改善箇所説明図

【基準不適合発生箇所】

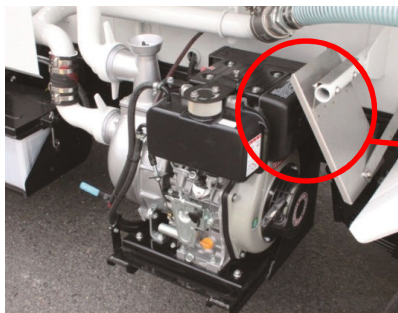
散水車の水ポンプ用エンジンにおいて、カムの形状が不適切なため、エンジンを停止寸前の状態からアクセルを急激に最高回転状態まで作動させた際に、エンジンが逆回転することがある。そのため、排気ガスが吸気側へ吐き出され、エアクリーナ内のエレメント、エアクリーナカバーを焼損するおそれがある。

全車両、水ポンプ用エンジンのカムを対策品に交換する。

改善実施済車には、運転者席側ドア開口部のドアロックストライカ付近に、No. 3562のステッカーを貼付及び水ポンプ用エンジン下部に○印の打刻を実施する。
